Litlebergen 2.1-2020

*Merknader vedrørende Detaljreguleringsplan for Fv. 245 Fosse-Moldekleiv – begrensa høyring.*

Som eiere av 26/1 på Litlebergen har vi følgende merknader til denne versjonen av detaljreguleringsplanen datert 04.12.2019.

### Plankart 3 og 4

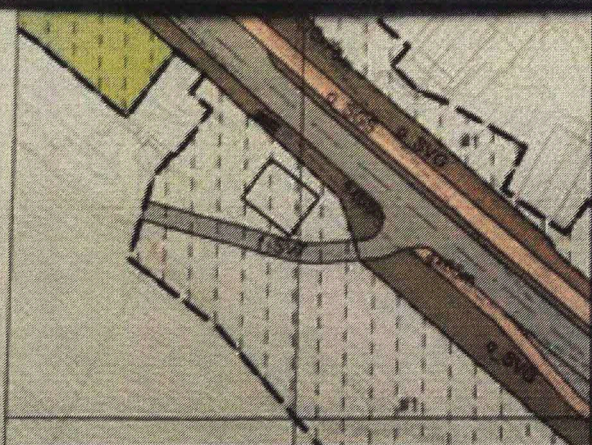
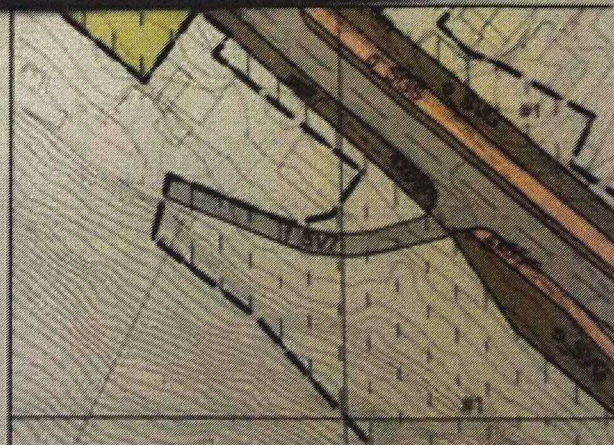
Til Plankart 3 og 4.

Den nedlagte privatveg f\_SV7 har ikke vært i bruk de siste generasjonene. På plankartet er denne gjengrodde stien/gårdsveien skissert som ny tilgang til Stemmeveien. Det er i dag veien mellom de to løene som brukes. Den biten er anlagt av kommunen, og utgjør, sammen med veien mot Litlebergen kai, er del av et naturlig kryss som har vært i bruk i mange år for dem som trenger å benytte veien. Stemmeveien er en *privat vei* som leder opp til to hytter, og har således ingen samfunnsmessig interesse som tilsier at det offentlige skal legge store ressurser i en omlegging. Sett fra fylkesveien, må eksisterende kryss være mye bedre egnet enn om man går inn i et område som er del av et gårdstun.

Løen på vårt bruk er bygning fra før 1900, og SEFRAK-registrert. Vi har brukt betydelige ressurser på å sikre denne gjennom en årrekke (beløp på flere hundre tusen kan dokumenteres hvis nødvendig). Grunnen ovenfor (vestenfor) løen er leirholdig og fuktig, og innleide entreprenører med store maskiner har hatt problemer med å få bort vannet fra området. Der er det tidligere var et vedhus, er det bygget et takutspring for å lede vann bort fra grunnen. Det ser ut som at dette fungerer.

I kart fra Miljøverndepartementet, er det denne bygningen som er markert som SEFRAK-registrert. Kart vedlagt. Rød trekant viser bygningen. Bygningen blir ikke bedre ivaretatt ved å legge en vei tett inntil hushjørnet og vestveggen på oppsiden?

Privatveg f\_SV7 er flytta vekk frå SEFRAK-registrert løe, slik at ein har moglegheit til å bevege seg rundt, samt drive vedlikehald på bygning utan å måtte nytta veg f\_SV7. Etter ynskje frå fylkeskommune, er begge husa frå «Storaløa» trekt ut av anlegg- og riggområde. Heile området mellom dei to driftsbygningane er også tatt ut av planen.

Kommunens kart over området. Her er bygninger utelatt i forhold til kart fra 1. gangs høyring.

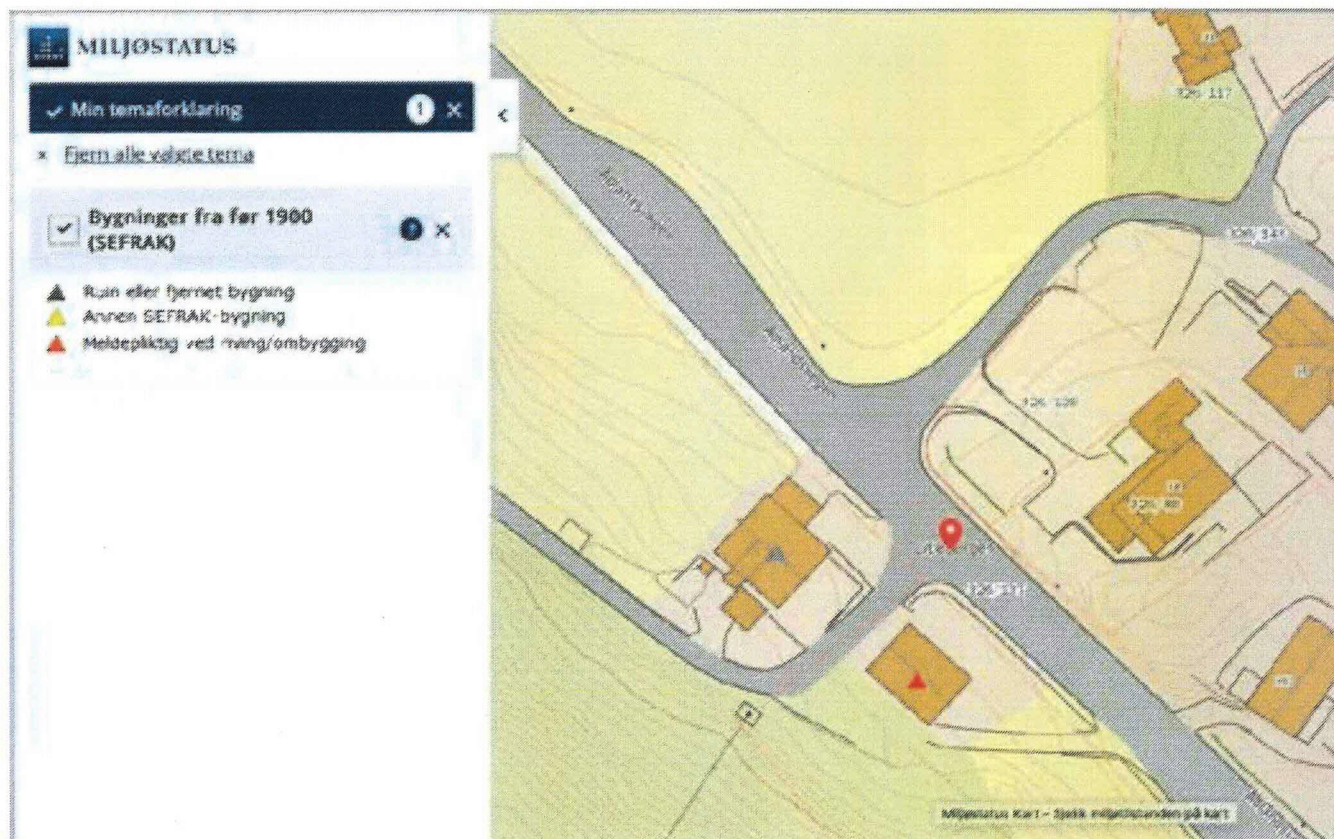
Viser forøvrig til vedlagte utskift av kart samt flyfoto fra Statens kartverk. Her er også bygninger på samme kartgrunnlag, i motsetning til plankartet fra kommunen, som er mangelfullt og ikke viser bygningene. Fra oversiktskartene fra kartverket, som er relativt oppdaterte, bør det gå

klart fram at den skisserte løsningen med f\_SV7 er uforståelig. Vi har i tillegg lagt ved noen bilder som illustrerer bruk av området ved løen, heriblant et av veien som er i bruk i dag, og den gjengrodde gårdsveien/stien opp til løen.

Området der kommunen vil legge ny vei.

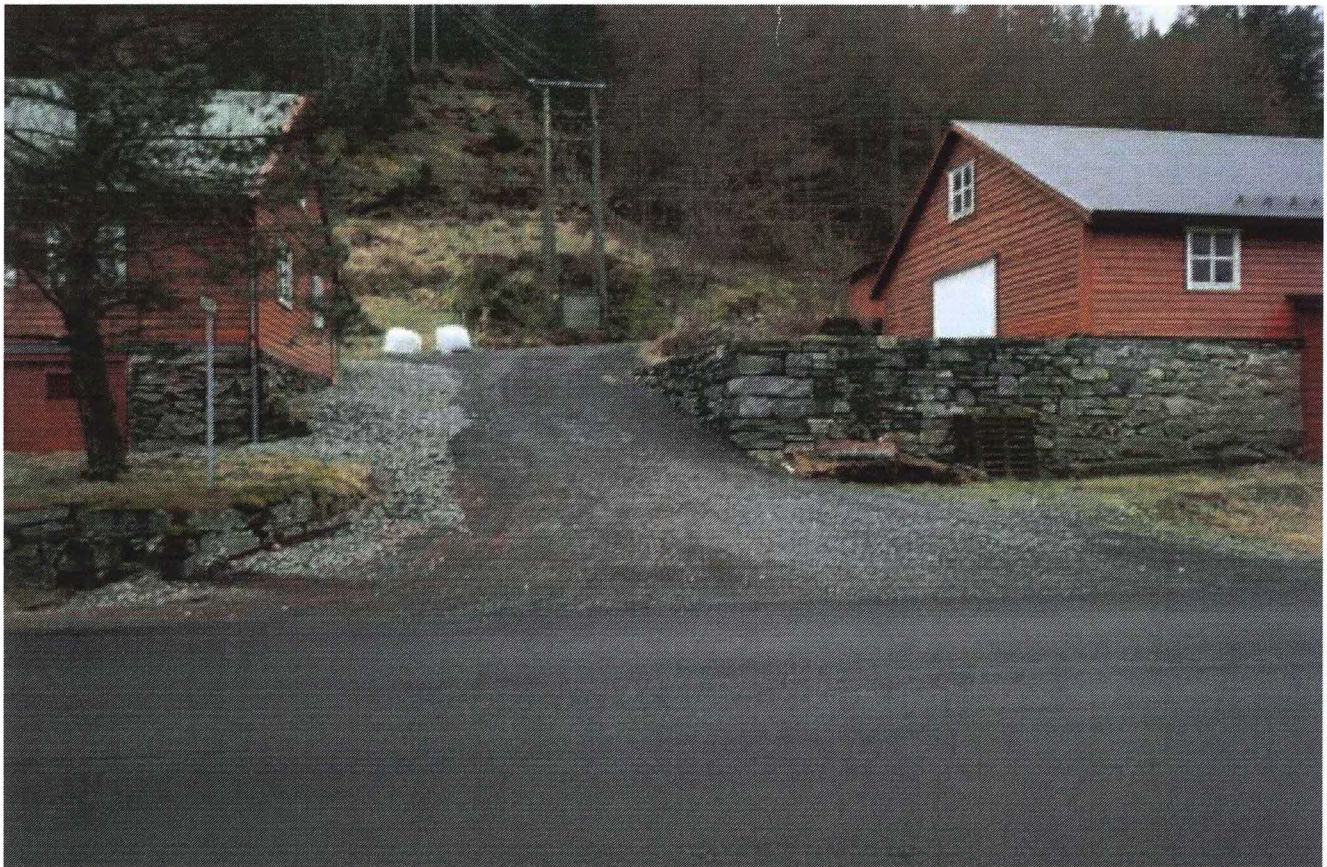
Arbeid med ved. Det forekommer tidvis rotvelt i siden ovenfor som må ryddes opp i. Rotvelt skjer bl.a fordi grunnen bakken mot åsen er leirholding og lite stabil.

Området ovenfor løen er drenert og opparbeidet for å kunne brukes til ulike formål. Høyballer brukes til beitedyr som går i området.

Dagens situasjon. Veien fremstår som beste trasé mot Stemmeveien slik den har vært i mange år.
